Relatório de Fiscalização 280/2026

RELATÓRIO DE FISCALIZAÇÃO TÉCNICA DOS SISTEMAS DE MANEJO DE RESÍDUOS SÓLIDOS URBANOS E LIMPEZA URBANA DO MUNICÍPIO DE ARARAS
PRESTADOR:
Fiscalização das Condições Gerais da Prestação dos Serviços
Americana, julho de 2026

Novo Item Fiscalizado 15.513 - Condições gerais (Araras)

Descarte irregular - Av. Luiz Carlos Tunes, nº 5.367 (acesso por estrada de terra).

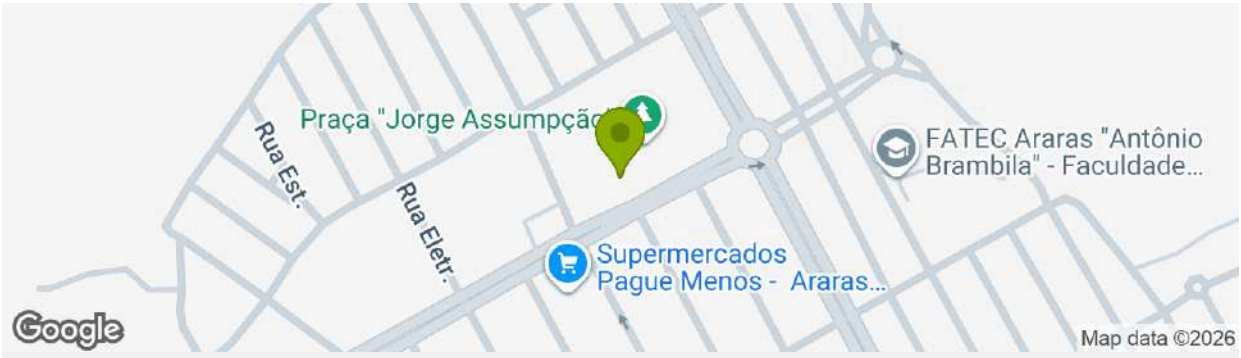
[SLU8.4] Não executar serviço de limpeza corretiva de deposições irregulares conforme plano operacional	Não Conforme
[SLU8.4] Observações	Verificou-se a ocorrência de descarte irregular em acesso por estrada de terra na avenida, com necessidade de realização de limpeza no local.

Descarte irregular - Av. Orpheu Manenti, próximo n°5433

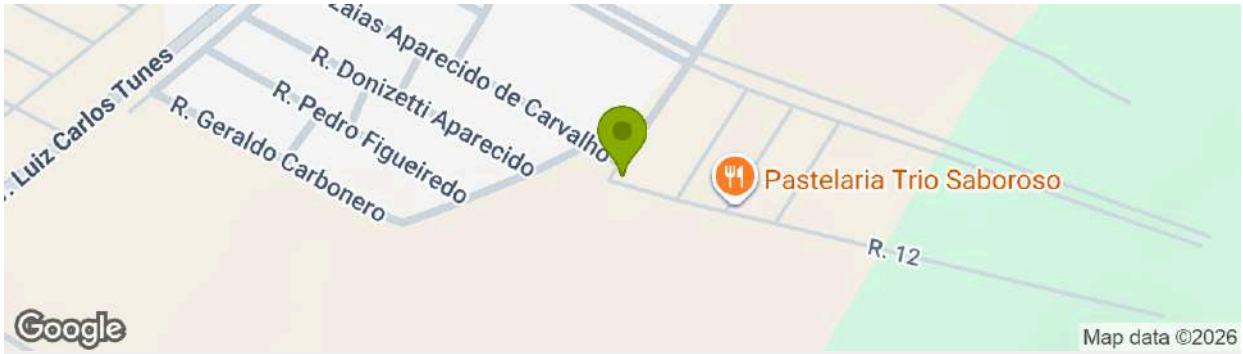
[SLU8.4] Não executar serviço de limpeza corretiva de deposições irregulares conforme plano operacional	Não Conforme
[SLU8.4] Observações	Constatou-se a ocorrência de descarte irregular no local.

Descarte irregular - Final da Rua Myriam Nunes Schwinden

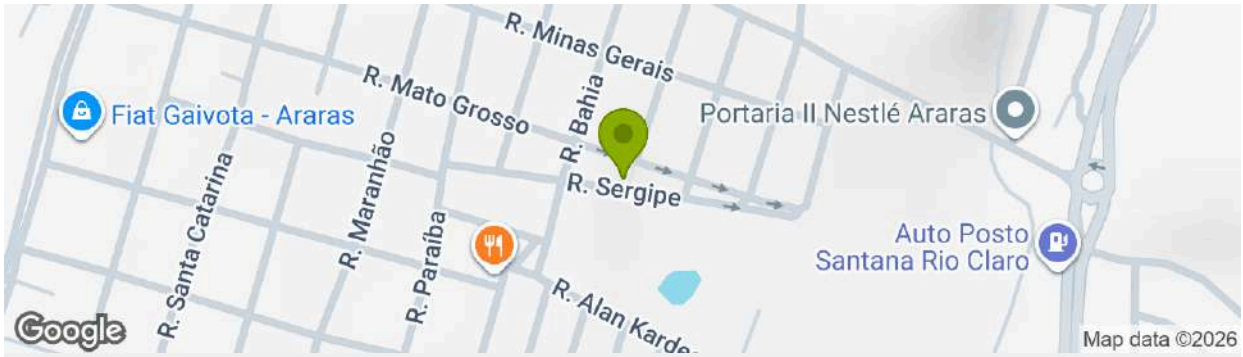
[SLU8.4] Não executar serviço de limpeza corretiva de deposições irregulares conforme plano operacional	Não Conforme
[SLU8.4] Observações	Constatou-se a ocorrência de descarte irregular no local.
